COMMUNE DE PORTE-DE-BENAU

**Enquête publique
du 21 novembre au 20 décembre 2022
concernant un projet de parc photovoltaïque au sol
Lieu-dit *Meysan***

3^{ème} partie : Annexes

**Commissaire-enquêteur : Virginie Belliard-Sens
désignée par le Tribunal Administratif de Bordeaux
Décision n° E22000106/33 du 12 octobre 2022**

Voie principale (îlotage) - Schéma 1

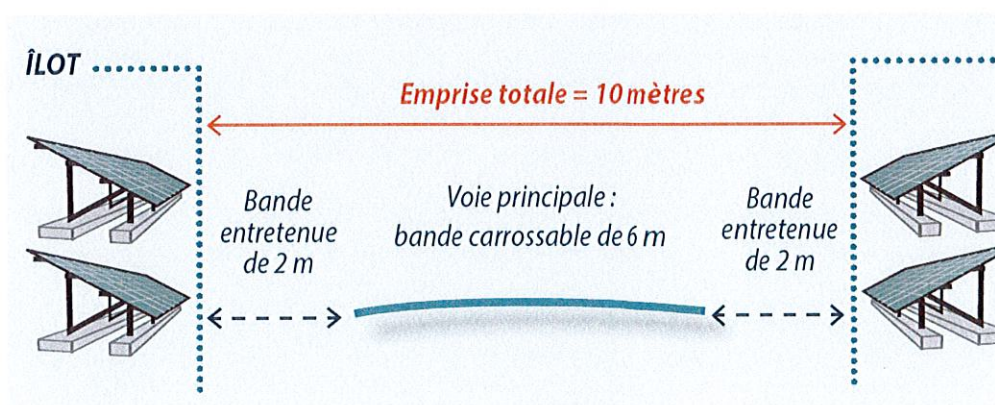
Afin de limiter la propagation d'un incendie à l'intérieur de la centrale photovoltaïque, il est recommandé au porteur de projet de prévoir l'îlotage du parc photovoltaïque par des pistes principales (cf. schéma 1). Chaque îlot ainsi constitué peut être recoupé par des pistes secondaires (cf. schéma 2).

Le porteur de projet **prévoit d'îloter par une voie principale (cf. schéma 1) sur la seule partie Nord-est du projet.**

Voie principale (îlotage) et voies secondaires (dessertes au sein d'un îlot) - Schéma 2

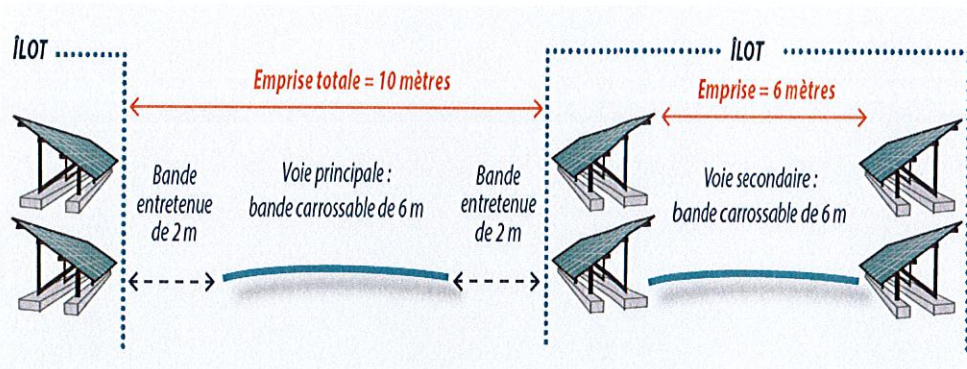
Le porteur de projet **n'intègre pas de desserte secondaire (cf. Schéma 2).**

Plan de masse du projet et zones humides recensées (source : étude d'impact page 299)

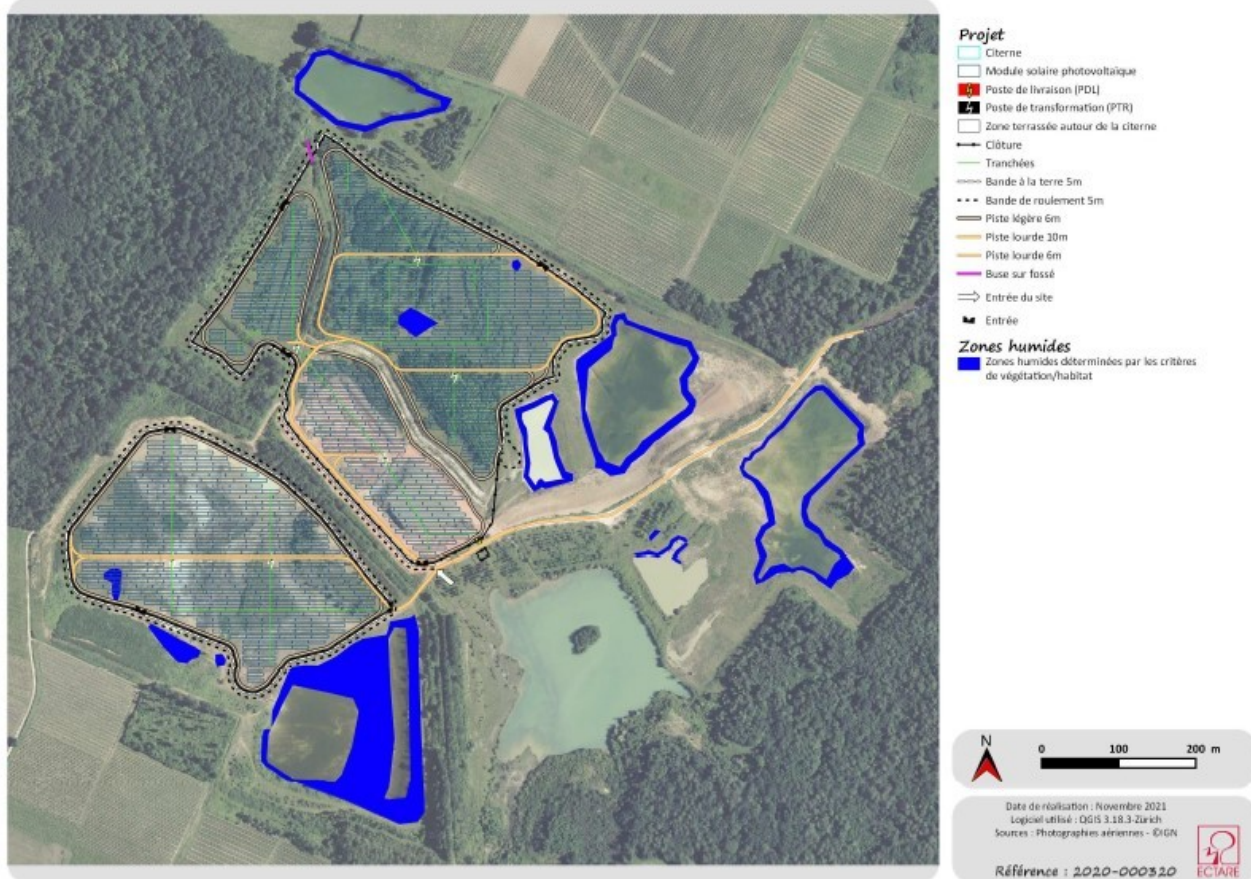
Sur l'ensemble des habitats recensés sur l'aire d'étude immédiate, cinq correspondent à des habitats de zones humides sur la base des critères d'identification définis sur des seuls critères floristiques. Il s'agit de dépressions humides temporaires, de berges exondées temporairement des plans d'eau, une phragmitaie, une petite jonchaie et de cordons arbustifs autour des plans d'eau.

Il conviendrait que le porteur de projet confirme la caractérisation des zones humides en application des dispositions de l'article L. 211-1 du Code de l'environnement, modifié par la loi du 24 juillet 2019 renforçant la police de l'environnement, d'ores-et-déjà en application (critère pédologique ou floristique).

Le site sur lequel est envisagé l'installation de la centrale photovoltaïque est une ancienne carrière à ciel ouvert d'argile. Le travail intensif du sol étant la raison principale d'une carrière à ciel ouvert, le terrain a subi de multiples modifications pendant les 21 années d'exploitation.

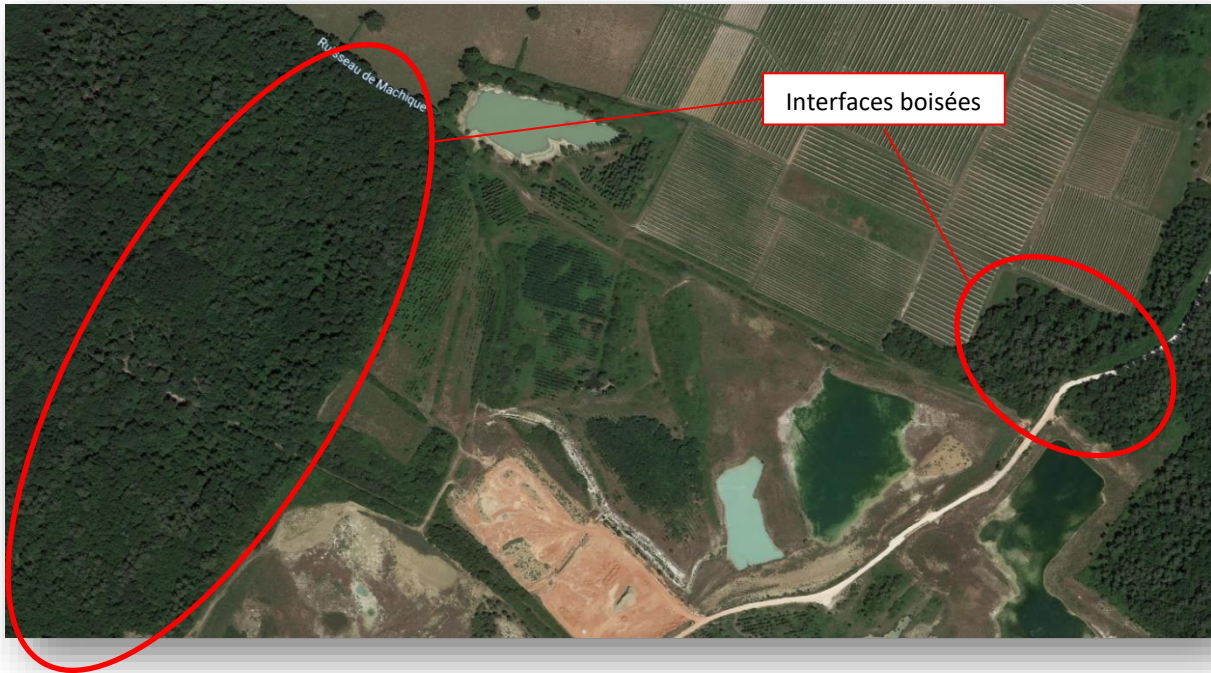
Impacts sur la faune : Le scénario retenu évite les habitats à enjeux forts pour la faune. Cependant, le talus arbustif en limite Nord, à enjeu fort pour des espèces protégées d'oiseaux, de reptiles et d'amphibiens, fait partie de la bande de 50 m périphérique soumise à Obligation Légale de Débroussaillage (OLD) et pourrait également être l'objet de travaux d'entretien pour éviter les phénomènes d'ombrage. Les mesures proposées (maintien de patchs arbustifs de 100 m² maximum et séparés de 25 m) paraissent difficiles à mettre en œuvre concrètement. Au regard d'autres projets similaires, comment peuvent être conciliés les enjeux de sécurité incendie et de protection de la biodiversité ?

Comme mentionné dans la question présentée par le commissaire enquêteur, l'implantation du projet de centrale solaire évite toutes les zones ayant un enjeu environnemental fort.

D'après l'avis favorable émis le 17 juin 2022 dans le cadre de l'instruction du projet, le SDIS mentionne que « La commune de Porte de Benauges n'est pas une commune forestière ». En matière de lutte contre l'incendie, le SDIS rappelle que les OLD (Obligation Légale de Débroussaillage) de 50m à partir de la clôture seront nécessaires pour les « interfaces boisées au Nord et à l'Ouest du projet ».

C'est effectivement à travers ces interfaces que la propagation de l'incendie pourrait s'opérer. Ailleurs le risque est moindre, du fait d'un environnement cultivé. Le talus arbustif préservé dans les mesures du projet peut rester intact car le linéaire est très ponctuel et débouche sur une parcelle de vigne. De plus, les pistes périphériques qui seront mises en place dans le cadre du projet représentent une barrière coupe-feu supplémentaire.

Figure 2: Carte 3 Trame V&B, P118 du SCOT

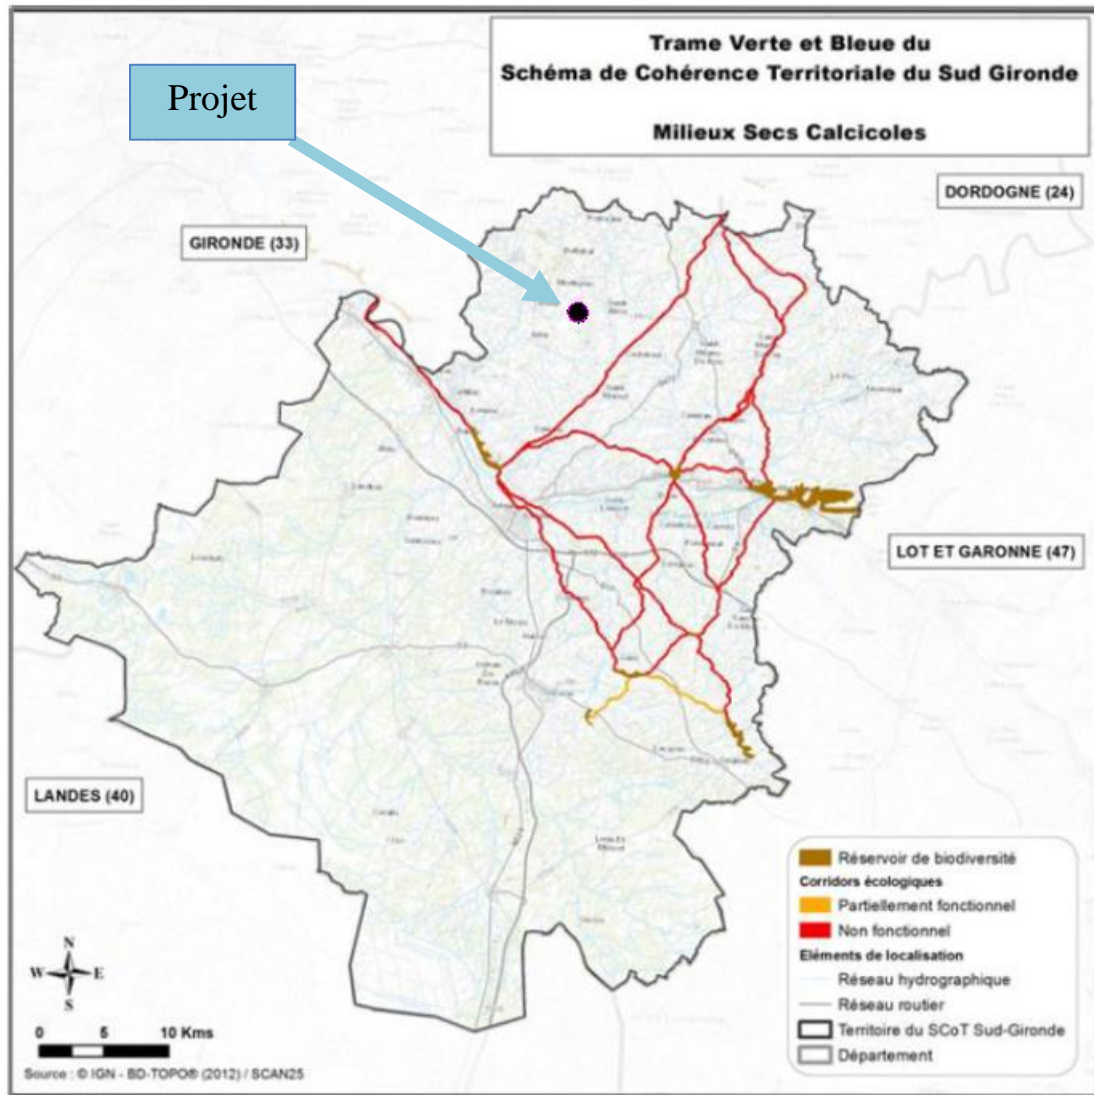
Continuités écologiques : Contrairement à ce qui est décrit dans l'étude d'impact, l'atlas cartographique de la trame verte et bleue du SCoT Sud-Gironde (carte n°3) identifie un "corridor écologique fonctionnel ou partiellement fonctionnel" au droit du projet. Ceci remet-il en question la comptabilité avec le SCoT ?

D'après l'atlas cartographique pages 115 à 122 du SCOT Sud Gironde de 2020, le projet ne se situe dans aucun zonage de Trame V&B.

La compatibilité avec le SCOT n'est donc pas remise en question.
